WYJAŚNIENIA TREŚCI SPECYFIKACJI ISTOTNYCH WARUNKÓW ZAMÓWIENIA

Dotyczy: postępowania o udzielenie zamówienia publicznego prowadzonego w trybie przetargu nieograniczonego, którego przedmiotem zamówienia jest wybór Generalnego Wykonawcy zadania pn. „Budowa budynku Małopolskiego Centrum Nauki Cogiteon o funkcji wystawienniczej, laboratoryjno-warsztatowej, biurowo-konferencyjnej, gastronomicznej z wbudowanym garażem podziemnym oraz z wewnętrznymi instalacjami: elektrycznymi z wbudowaną podziemną stacją transformatorową, teletechnicznymi, wodnokanalizacyjnymi, kanalizacji deszczowej, c.o. z wymiennikownią, wentylacji pożarowej, wentylacji mechanicznej i klimatyzacji, instalacji technologicznych wraz z uzbrojeniem terenu, w tym: przyłącze ciepłociągu, przyłącze wodociągowe, przyłącze kanalizacji sanitarnej i przyłącze kanalizacji deszczowej oraz instalacje zewnętrzne: kanalizacji sanitarnej, technologicznej ze zbiornikiem bezodpływowym, deszczowej ze zbiornikiem retencyjnym, wody zielonej, wodociągowej, wodociągowej przeciwpożarowej, przebudowy kanalizacji deszczowej odwodnienia pasa startowego, kanalizacji telekomunikacyjnej, elektroenergetycznej n/n 0,4kV, elektroenergetycznej SN 15kV,

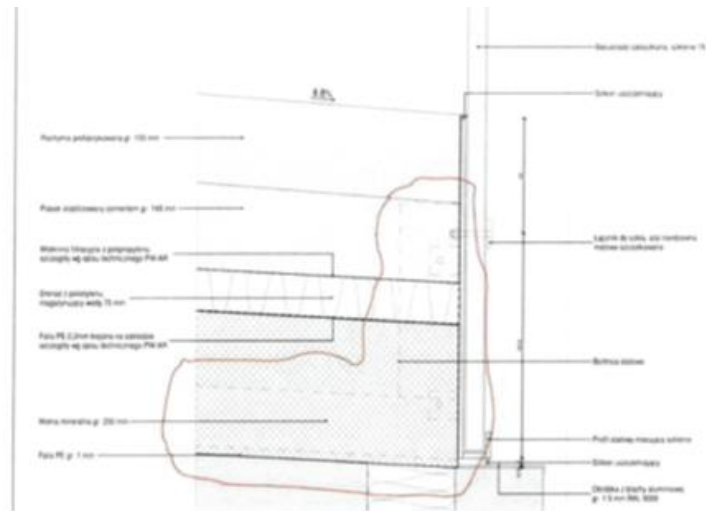
Proszę o informacje, czy podkonstrukcja stalowa, do której należy zamontować balustrady na dachu (rys. poniżej) jest wliczona do konstrukcji drugorzędnej? Czy należy ją doliczyć do balustrad? Montaż balustrad na jednym łączniku nie przeniesie obciążeń tłumu, muszą być przynajmniej dwa rzędy łączników. Proszę o potwierdzenie czy można zastosować dwa rzędy.

Zamawiający wyjaśnia, że Ciężar konstrukcji stalowej należy doliczyć do ceny balustrady.

Detal zaproponowany w PW ma na dole „korytko” w którym mocowana jest szyba na pion i poziom oraz dodatkowy rząd łączników powyżej. Taki układ umożliwia zamocowanie balustrady i przeniesienie obciążeń od tłumu. Zamawiający dopuszcza zmianę systemu mocowania balustrady, pod warunkiem przedstawienia przez Wykonawcę obliczeń konstrukcyjnych potwierdzających poprawności rozwiązań zamiennych i uzyskania akceptacji Projektanta sprawującego nadzór autorski oraz przez Zamawiającego.

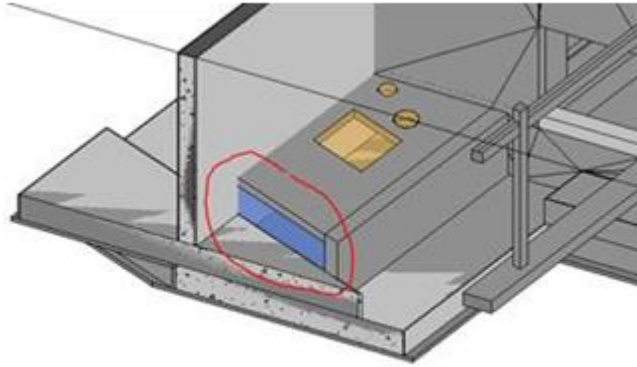
Prosimy o wskazanie gdzie ujęto zbrojenie dla ściany pokazanej na poniższych grafikach, brak tej ściany na widokach ścian.

Zamawiający informuje, że widok ścianki W71 uzupełniono na załączonym rysunku 304-MCN-3-KO-XX-WS-SC-XX-007_zmieniony_2020-09-04.pdf

Zbrojenie uzupełniono na załączonym rysunku 304-MCN-3-KO-ZB-XX-SC-XX-027_zmieniony_2020.09.04.pdf (Zamawiający publikuje ww. pliki)

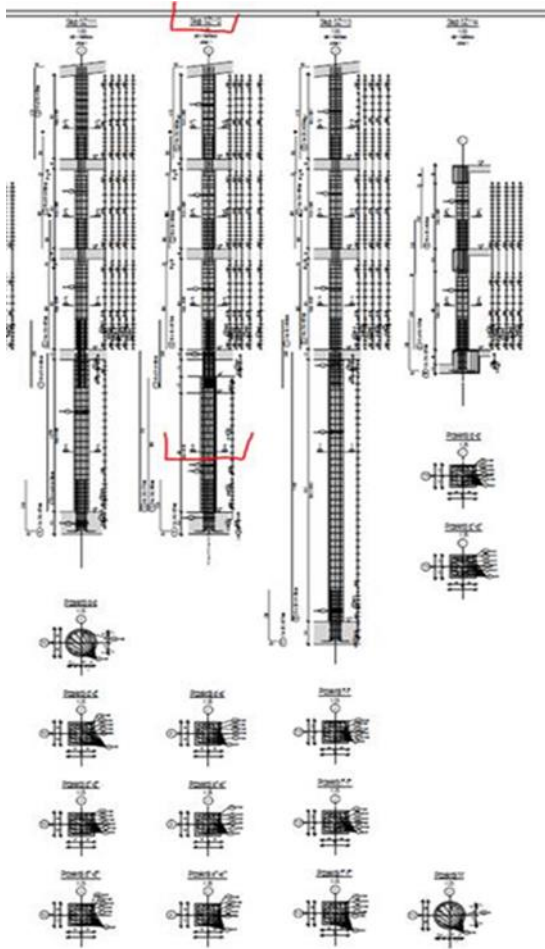
Prosimy o doprecyzowanie słup oznaczony SŻ112 w przekroju e-e jaki ma kształt? Brak informacji na rysunku są tylko dla wyższych e'-e', e''-e'', e'''-e''''. Rysunek 304-MCN-3-KO-ZB-XX-SL-XX-013.

Zamawiający publikuje uzupełniony przekrój - rysunek 304-MCN-3-KO-ZB-XX-SL-XX-013_zmieniony 2020-09-04.pdf.

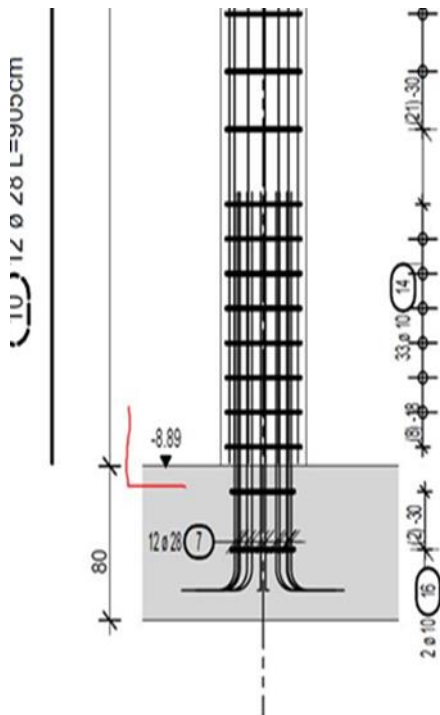
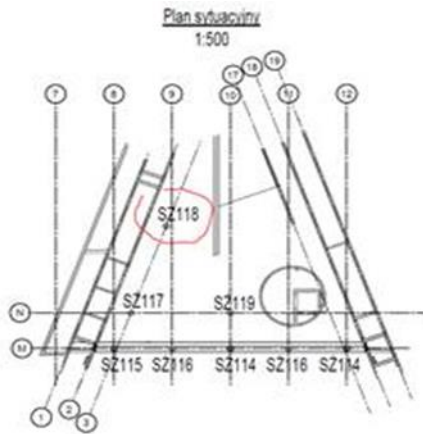
Prosimy o wyjaśnienie rozbieżności, która rzędna jest poprawna ta z rysunku konstrukcyjnego fundamentów, czy ta z rysunku zbrojeniowego słupów – słup SŻ118. Stopa powinna być posadowiona na rzędnej -10,24 zgodnie z rzutem fundamentów czy -9.69 jakby to wynikało z rysunku zbrojeniowego słupów. Prosimy o informację z korektą odpowiedniego rysunku.

Zamawiający informuje, że poprawna rzędna podana jest na rysunku fundamentów.

Zmawiający publikuje poprawiony rysunek zbrojenia słupów: 304-MCN-3-KO-ZB-XX-SL-XX-011_zmieniony_2020.09.04.pdf

Słup SZ024

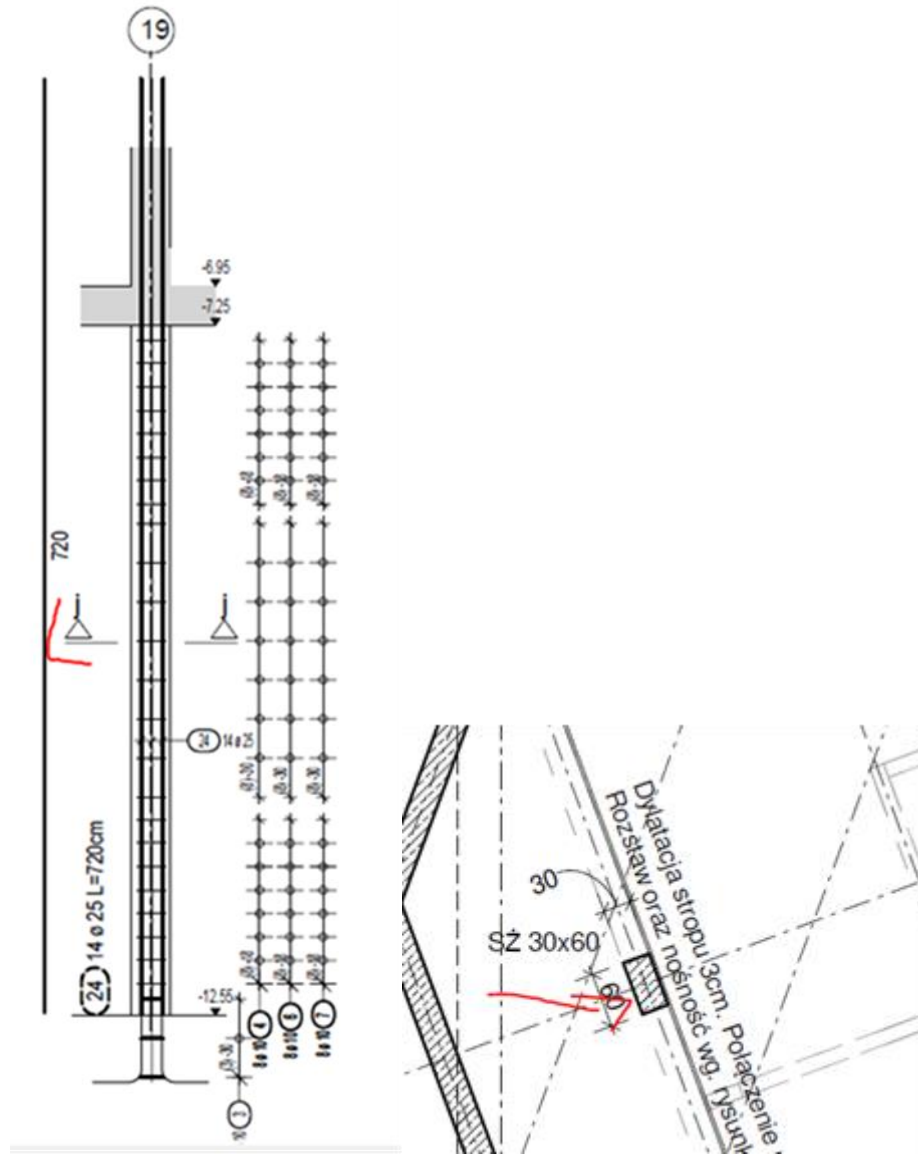
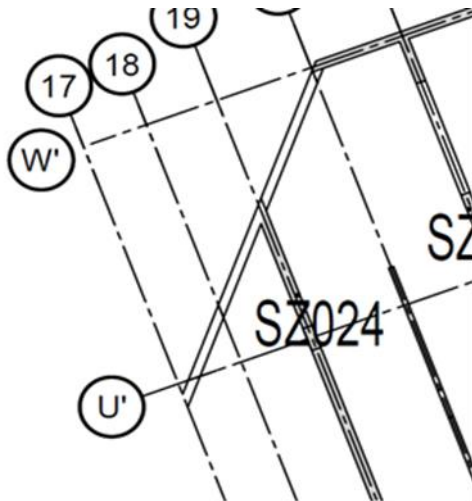
Prosimy o wyjaśnienie odnośnie kształtu przekroju dla słupa SŻ024 na rysunku brak przekroju j-j, dodatkowo informacja że b/h 50x50cm natomiast na rzucie słup bardziej o przekroju prostokątnym. Prosimy o ewentualną korektę zbrojenia.

Zamawiający publikuje poprawiony rysunek zbrojenia: 304-MCN-3-KO-ZB-XX-SL-XX-001_zmieniony_2020.09.04.pdf

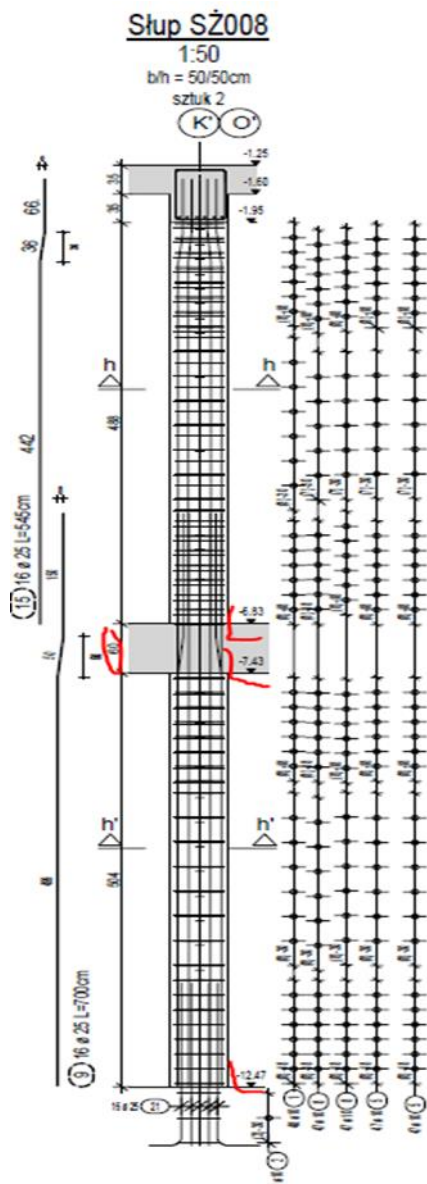
Słup SZ008 prosimy o wyjaśnienie czy rzędna podstawy słupa powinna wynosić -12,47 zgodnie z rysunkiem 304-MCN-3-KO-ZB-XX-SL-XX-001_zmieniony_20_08_20.pdf czy zgodnie z rysunkiem fundamentów 304-MCN-3-KO-XX-RZ-XX-0F-001_zmieniony_2020-08-17.pdf -12.15. Dodatkowo prosimy o wyjaśnienie czy pogrubienie stropu nad kondygnacją -2 powinno wynosić 45 cm zgodnie z rzutem stropów czy 60cm zgodnie z rysunkiem zbrojeniowym słupa (rys. 304-MCN-3-KO-ZB-XX-SL-XX-001_zmieniony_20_08_20.pdf) oraz o potwierdzenie rzędnych tego pogrubienia na rysunku słupa -6,83 czy tak jak na rzucie stropów -6,65. Słup w miejscu przecięcia się osi O' z osią 22.

Zamawiający informuje, że poprawne rzędne podstawy słupa podane są na rysunku. Grubości stropów podane są na rysunkach rzutów. Zamawiający publikuje zmieniony rysunek: 304-MCN-3-KO-ZB-XX-SL-XX-001_zmieniony_2020.09.04.pdf.

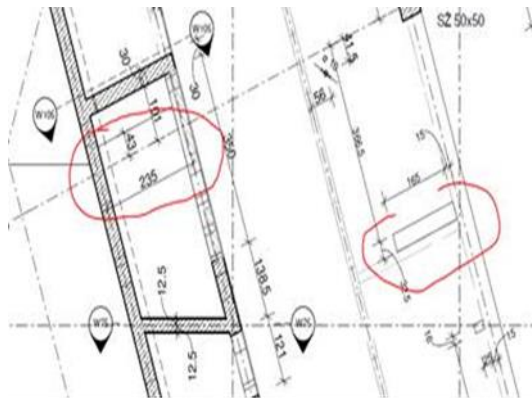
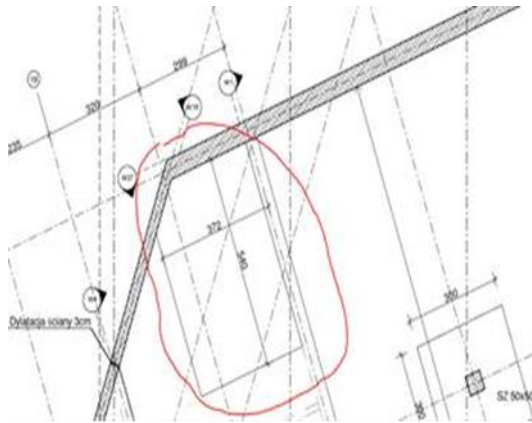
Prosimy o informację czy elementy zaznaczone poniżej na rysunku 304-MCN-3-KO-XX-RZ-XX-01-001.pdf to otwory czy pogrubienia stropów – ponieważ brak typowej szrafury dla otworowania a także brak informacji odnośnie grubości ewentualnego pogrubienia.

Zamawiający wyjaśnia, że zaznaczone elementy to otwory w stropie.

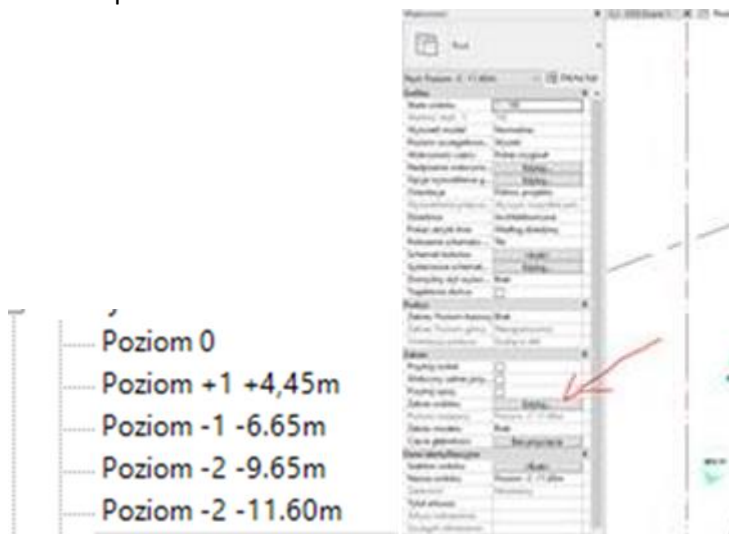
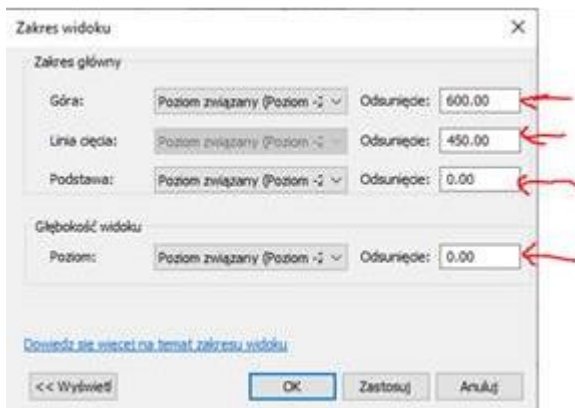
W przesłanych rysunkach w wersji pdf czy dwg są znaczące różnice względem modelu – celem ich szybkiego namierzenia i weryfikacji prosimy o przedstawienie dla każdego rzutu z konstrukcji i architektury pokazania okna zakresu widoku z programu Revit – chociażby w formie zrzutu ekranu np.

Ewentualnie udostępnienie Szablону widoku, który był używany do tworzenia rzutów i późniejszego ich umieszczania na arkuszach.

Zamawiający przedstawia zakres widoków z modelu:

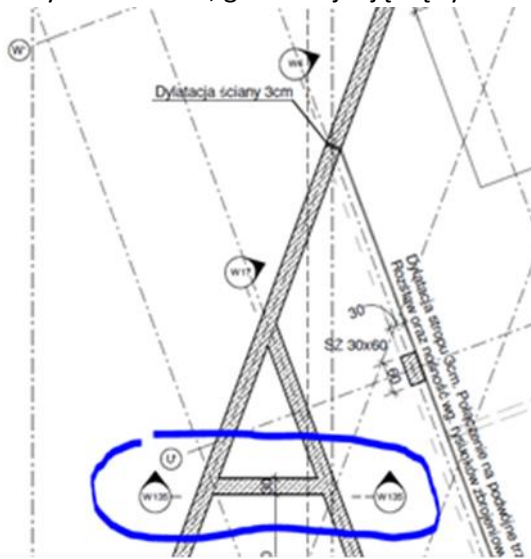
Prosimy o wskazanie, gdzie znajdują się rysunki deskowania/zbrojenia ściany W135.

Zamawiający wyjaśnia, że deskowanie ściany W135 znajduje się na rysunku 304-MCN-3-KO-XX-WS-SC-XX-007.

Zbrojenie ściany W135 znajduje się na rysunku 304-MCN-3-KO-ZB-XX-SC-XX-033.

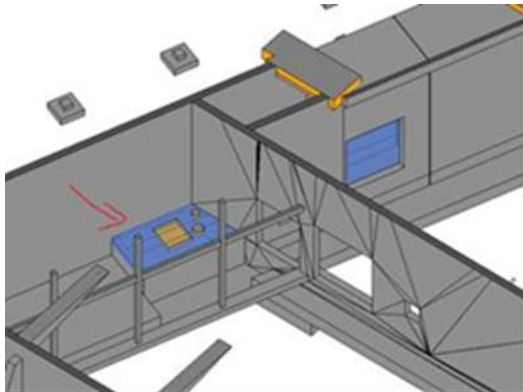
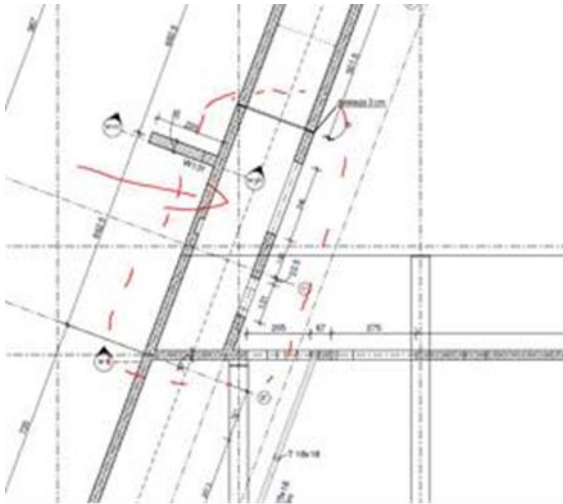
Gdzie pokazano deskowanie, zbrojenie dla płyty zaznaczonej poniżej na modelu IFC – brak w dokumentacji 2D, prosimy o potwierdzenie, że płyta powinna mieć grubość 20cm i podanie rzędnych.

Zamawiający informuje, że strop pokazany jest na przekroju G-G na rysunku nr 304-MCN-3-KO-XX-PR-XX-GG-001.

Potwierdzamy grubość płyty 20 cm.

Rzędna górnej krawędzi 6.80.

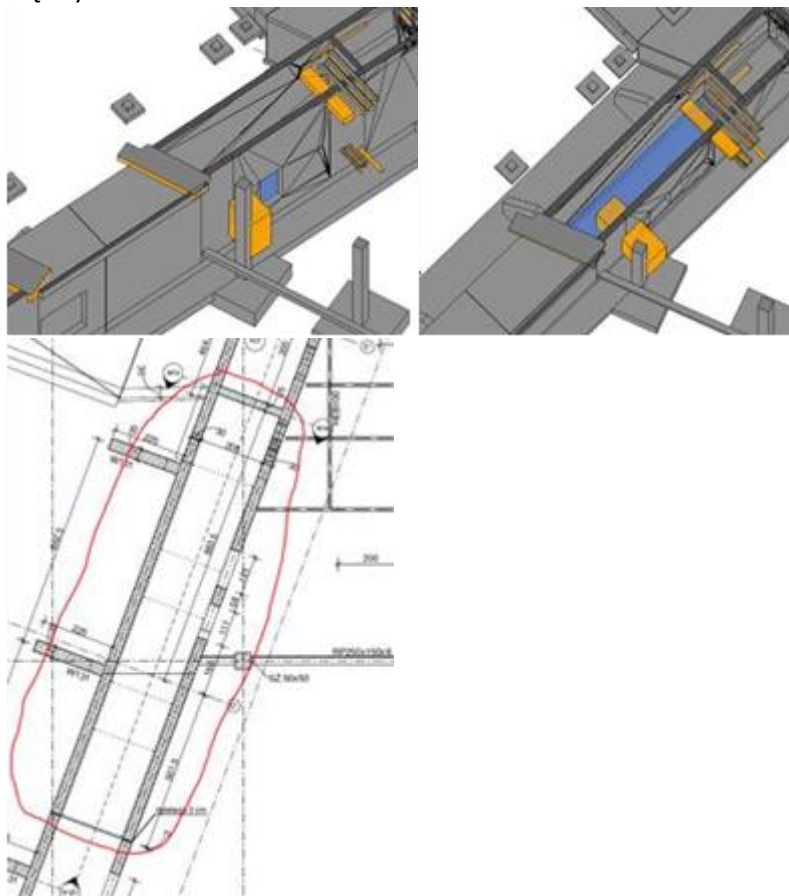
Gdzie pokazano deskowanie, zbrojenie dla płyty zaznaczonej poniżej na modelu IFC – brak w dokumentacji 2D, prosimy o potwierdzenie, że płyta powinna mieć grubość 20cm i podanie rzędnych.

Zamawiający wyjaśnia, że strop pokazany jest na przekroju G-G na rysunku nr 304-MCN-3-KO-XX-PR-XX-GG-001.

Potwierdzamy grubość płyty 20cm.

Rzędna górnej krawędzi 6.80.

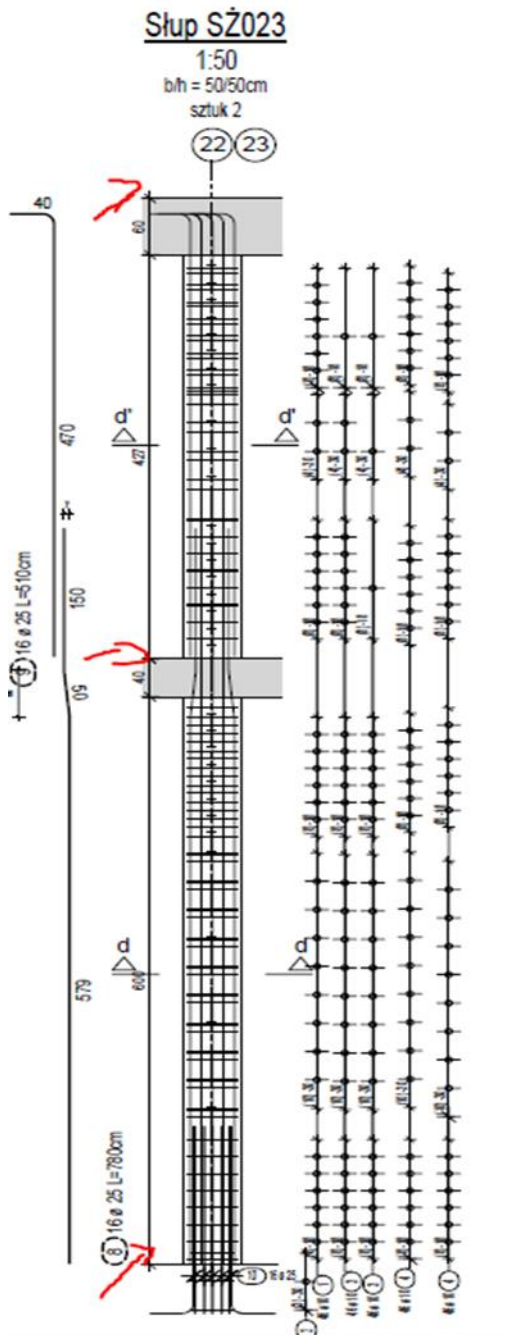
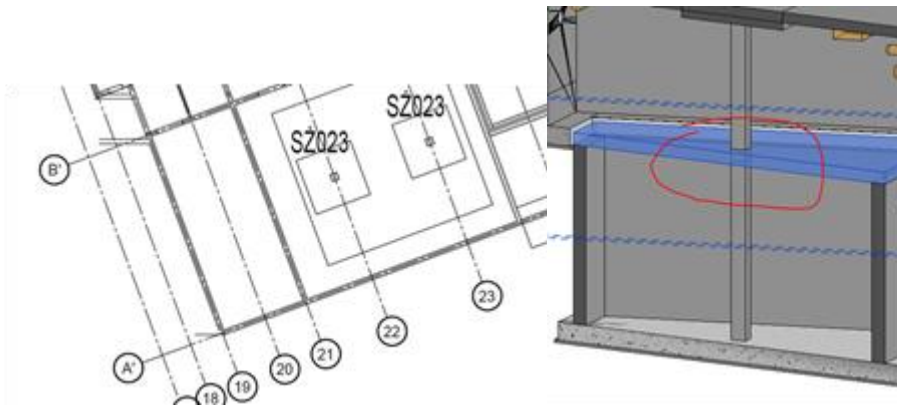
Prosimy o uzupełnienie opisu słupa SZ023 o rzędne konstrukcji i potwierdzenie grubości pogrubień stropów czy pogrubienie w postaci „grzybka” występuje tylko na samej górze słupa?

Zamawiający publikuje zmieniony rysunek: 304-MCN-3-KO-ZB-XX-SL-XX-003_zmieniony_2020.09.04.pdf, na którym dodano rzędnę. Dodatkowo sytuacja pokazana jest na przekroju F-F.

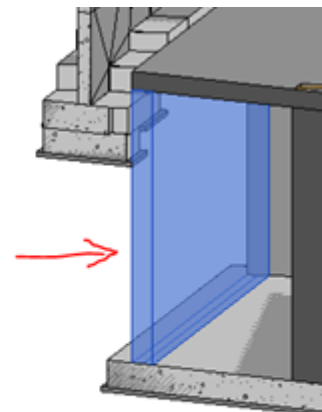
Prosimy o potwierdzenie, że zgodnie z modelem IFC ściany konstrukcyjne zbiornika lodu powinny mieć 50cm grubości.

Zamawiający potwierdza, że ściany konstrukcyjne zbiornika lodu projektowane są grubości 50 cm.

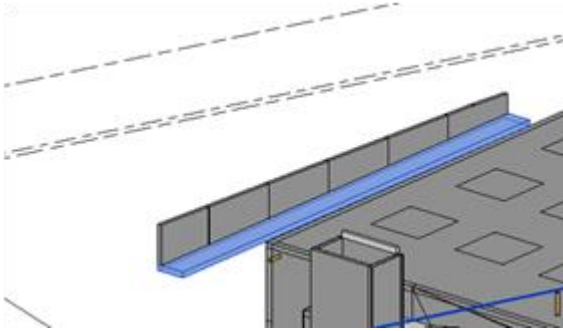
Prosimy o potwierdzenie rzędnej posadowienia ścianki oporowej -0,55m względem 0,00 projektowanego budynku.

Zamawiający potwierdza rzędną ścianki oporowej -0.55 m.

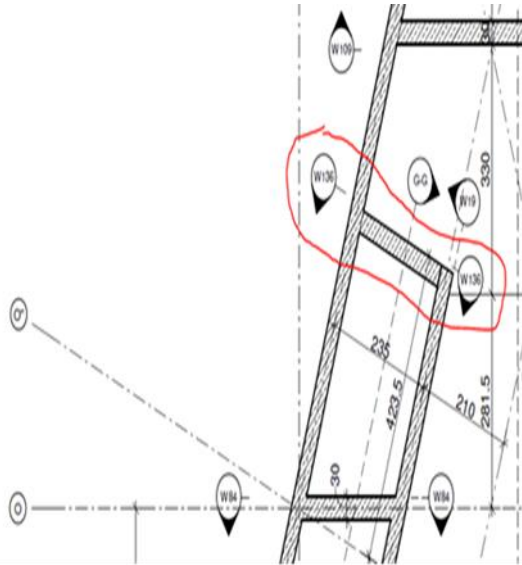
Gdzie przedstawiono deskowanie, zbrojenie dla ściany W136?

Zamawiający wyjaśnia, że szalunek dla ściany W136 przedstawiono na rysunku nr 304-MCN-3-KO-XX-WS-SC-XX-007.

Zbrojenie dla ściany W136 przedstawiono na rysunku nr 304-MCN-3-KO-ZB-XX-SC-XX-027.
